**PARECER 026/2025 – CEIV**  
**COMISSÃO PERMANENTE DE ANÁLISE DE ESTUDO DE IMPACTO DE VIZINHANÇA**  
**(CEIV)**

- ( ) Primeira Análise – Parecer nº 013/2025-CEIV – 05/05/2025  
( ) Segunda Análise – Parecer nº 019/2025-CEIV – 16/07/2025  
( X ) Terceira Análise – Parecer nº 026/2025-CEIV – 23/09/2025

**Projeto:** Supertex Concreto

**Uso:** Industrial – Usina de Concreto

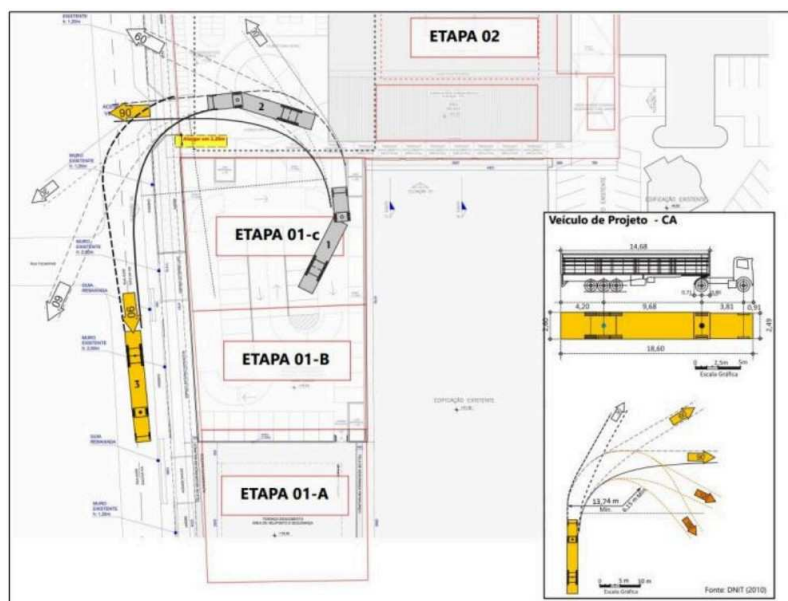
b) O anexo VI não condiz com a informação de ser o “projeto do canteiro de obras”. Necessário apresentação dos raios de giro nos acessos e saídas dos caminhões, indicando as interferências na via (com valores: ângulos, cotas – expresso de forma técnica, conforme normas CONTRAN/DNIT, para a tipologia do veículo). Segue um modelo básico dos arquivos de EIV da CEIV:

**3ª CONSIDERAÇÃO CEIV: Ok, atendido.**
